Tento dodatek č. 1 ke smlouvě o Dílo (dále jen "Dodatek") se uzavírá níže uvedeného dne mezi těmito smluvními stranami:

**Název stavby:** Rekonstrukce strojovny chlazení RONDO**Datum:** 25.05.2022**Investor:** STAREZ - SPORT, a.s.**Dodavatel:** H+H TECHNIKA, spol. s.r.o.**Název změny:** Polorošty

## **Rekonstrukce strojovny chlazení haly Rondo v Brně**

### Textový popis navržených úprav dle dodatku č. 1

Verze 2 – finální verze

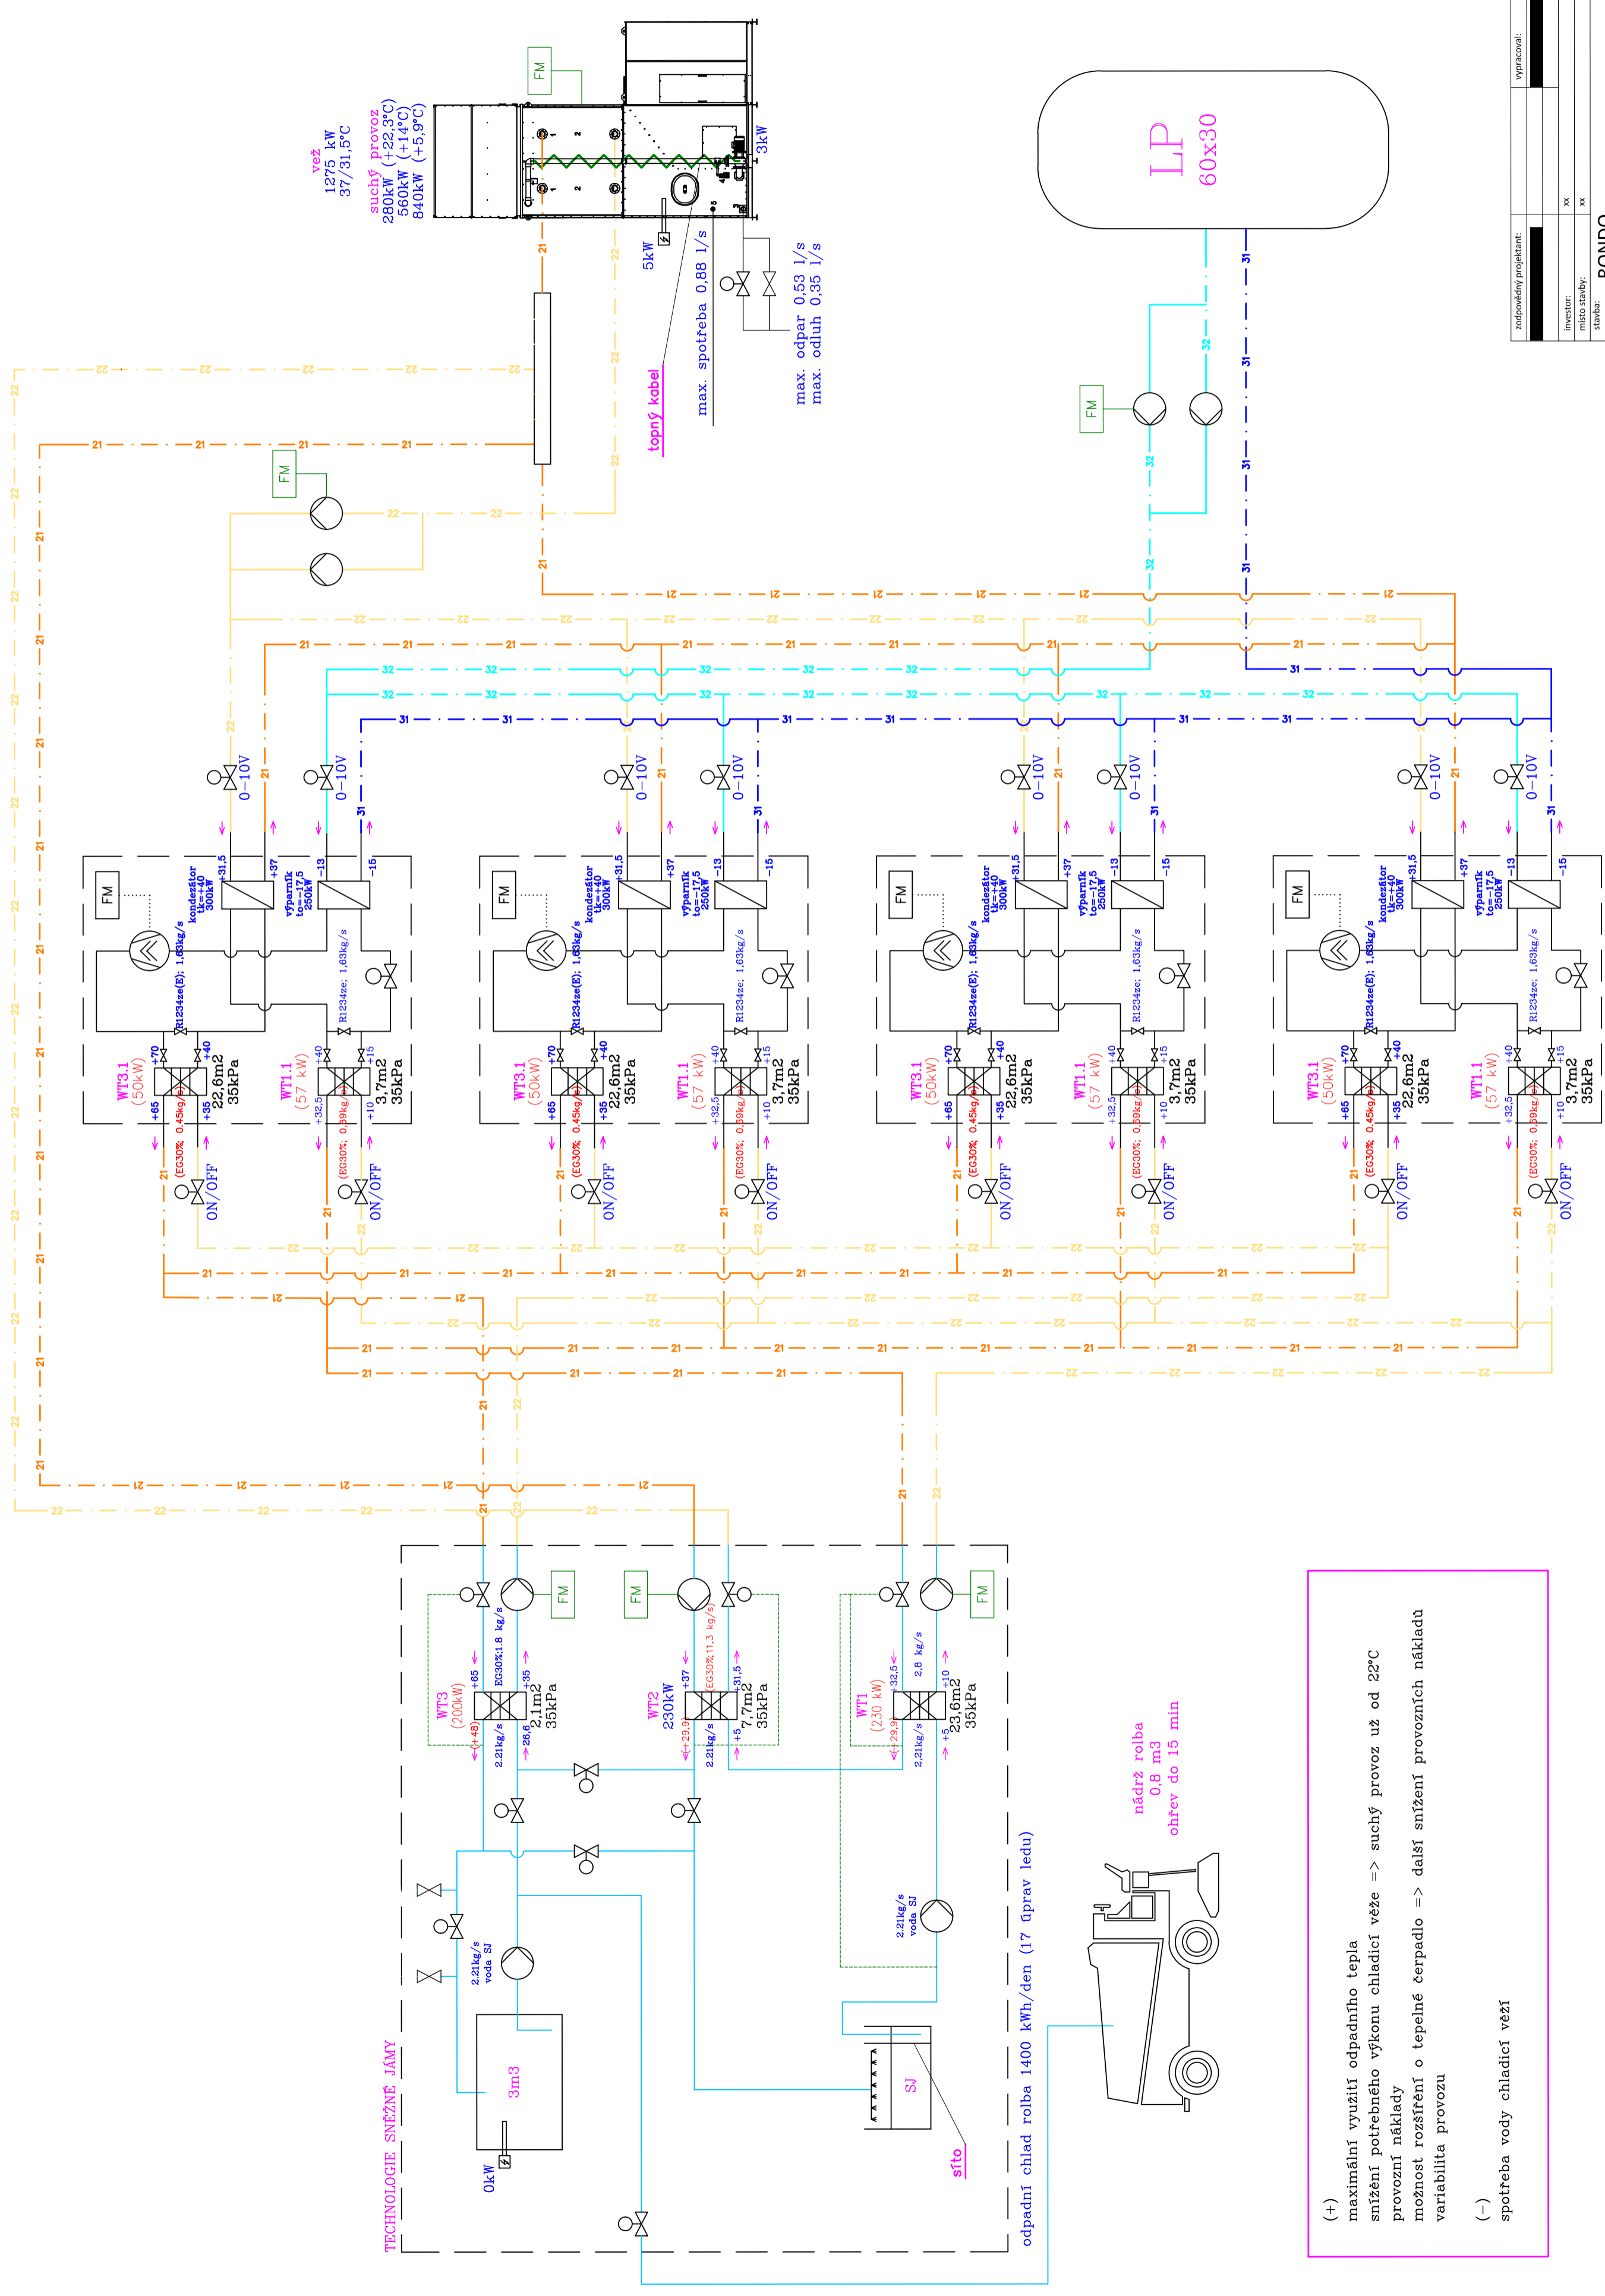
Nabídka obsahovala kompresory turbocore. Při obhlídce bylo zjištěno, že způsob provozování zimního stadionu a stav ledové plochy neumožňují použití kompresorů turbocore. Provozovatel obeznámil zhotovitele, že v letních extrémních teplotách chladí až na -19 °C (kompresory turbocore podle zadání splňovali provozní teplotu kondenzační strany -16 °C)

Tato verze obsahovala šroubové kompresory, adiabatické chladiče a technologii sněžné jámy. Adiabatické chladiče musely být nahrazeny chladicí věží z prostorových a statických důvodů.

Pro chlazení ledové plochy jsou instalovány čtyři zdroje chladu. Každý zdroj chladu je složen ze šroubového kompresoru, trubkového výparníku, trubkového kondenzátoru, elektronického expanzního ventilu, desuperheatru a subcooleru. Kompresory pracují s chladivem R1234ze (GWP <1). Voda pro chlazení kondenzátorů je chlazená v odpařovací chladicí věži umístěné vně budovy. Jedná se o hybridní chladicí věž, která za příznivých podmínek umožňuje suchý provoz bez sprchování věže vodou.

Využitím desuperheateru a subcooler je dosaženo velice efektivního a úsporného provozu.

Desuperheater odebírá teplo z přehřátých par chladiva za kompresí. Odebrané teplo se využívá pro ohřev vody pro rolbu případně pro sprchování sněžné jámy.

Subcooler odebírá teplo ze zkondenzovaného chladiva za kondenzátorem. Odebrané teplo se využívá pro sprchování sněžné jámy a současně chladná voda ze sněžné jámy podchlazuje kapalně chladivo čímž zvyšuje účinnost zdroje chladu. Díky podchlazení narůstá chladicí výkon bez nárůstu spotřebované elektrické energie. Zjednodušeně řečeno se nepřímo využívá chlad z procesu rolbování a vrací se do procesu chlazení ledové plochy.

Pro recyklaci vody z procesu rolbování byla instalovaná technologie sněžné jámy. Technologie sněžné jámy se skládá z oběhových čerpadel, tří deskových výměníků, pískové filtrace, lamelového filtru a změkčovacího filtru. Tato technologie zajistí rozpouštění ledu ve sněžné jámě, následnou filtraci a ohřev vody pro rolbu.
